**COMITATO DI VALUTAZIONE DI IMPATTO AMBIENTALE**

**Parere n. 4 Seduta del 22.01.2024**

**OGGETTO:** Ditta: SALGAIM ECOLOGIC S.p.A.

Progetto: modifica del sistema di combustione delle fumane originate dal processo produttivo, da realizzarsi presso l'area sita in Via C. Colombo, 1 Campagna Lupia (VE).

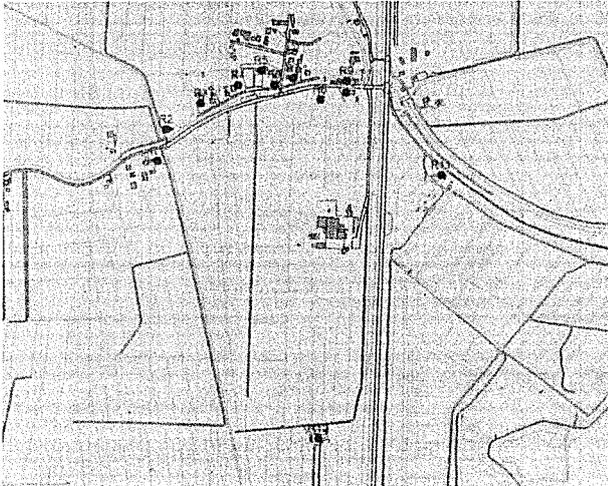
Il Proponente ha fornito uno studio modellistico delle emissioni odorigene generate dal solo biofiltro senza motivare l'esclusione degli altri punti di emissione, come ad esempio il nuovo camino n°6.

Dall'analisi del documento si evince che per la modellazione dell'emissione del solo biofiltro è stata considerata una portata 53.840 mc/h, inferiore a quanto riportato nella tabella di confronto e corrispondete a 68.500 mc/h, considerando in questo modo una riduzione dell'emissione di circa 21%. Inoltre l'elaborato conclude la valutazione specificando che "nei

ricettori R7, R8, R9, R10, R11 e R12 il 98esimo percentile delle concentrazioni orarie moltiplicato per il peak-to-mean factor supera i valori di accettabilità previsti dalle linee guida regionali?.

Non è presente alcun valore di emissione odorigena misurato/valutato sul nuovo punto di emissione camino n°6.

Alla luce di quanto esposto si evidenzia che la documentazione in merito alle emissioni odorigene non è stata presentata nelle modalità e contenuti che possano consentire la valutazione dei potenziali impatti, tenendo in considerazione che per il camino n. 6 potevano essere utilizzati dati reali.

Nella figura seguente è illustrato un estratto della mappa della zonizzazione acustica comunale.

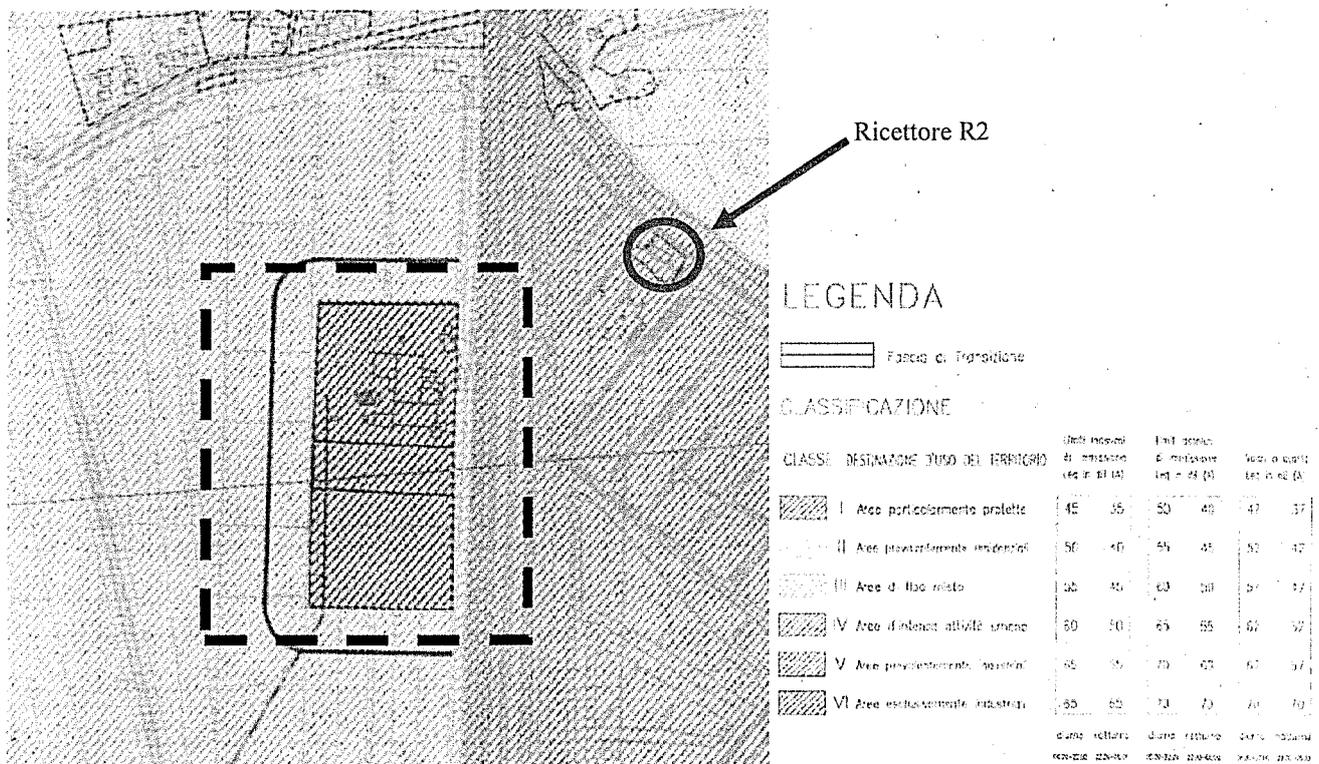
L'ARPAV con documento n°23RUM392 del 15/01/2024 a seguito dell'esame della relazione di impatto acustico ha espresso il seguente parere:

- l'incertezza strumentale contribuisce all'incertezza di misura, ma non è l'unica componente;
- viene erroneamente indicato, a pagina 12 punto 4.7, il rumore di fondo che non trova applicazione nella normativa vigente;

- i valori calcolati di emissione ed immissione acustica in periodo diurno discendono dall'assunzione che la ditta sia attiva per 8 ore al giorno, quando viene altrove dichiarato che la ditta funziona a ciclo continuo durante il periodo diurno e notturno. Allo stesso modo il calcolo dei valori di emissione ed immissione nel periodo notturno è stato eseguito nell'ipotesi la ditta lavori per sole 4 ore (i livelli di immissione ed emissione sono riferiti all'intera attività non ad un numero ridotto di sorgenti, per quanto più impattanti);

- la tabella riportata a pag. 14 della relazione indica al punto di misura n. 13 un valore di emissione pari a 56,5 dB(A) superiore al limite indicato dal tecnico stesso pari a 55 dB(A);

- non sono state riportate le verifiche indispensabili per una corretta valutazione dei limiti acustici imposti dalla normativa vigente. Nella fattispecie la ricerca di componenti tonali, impulsive ed in particolar modo dei limiti differenziali presso i ricettori più sensibili;

- ogni misura sonora riportata nella relazione tecnica ha una durata temporale di circa 20 minuti che a parere della scrivente Agenzia non può essere rappresentativa dello scenario acustico complesso di un'attività lavorativa come quella in esame.

Conclusioni del parere ARPAV: Per quanto sopra esposto si ritiene che la ditta debba redigere una nuova relazione tecnica integrativa che dia opportuno riscontro alle osservazioni sopra riportate.

*Alla luce di quanto esposto si evidenzia che la documentazione in merito alla componente ambientale rumore non è stata presentata nelle modalità e contenuti che possano consentire la valutazione dei potenziali impatti.*
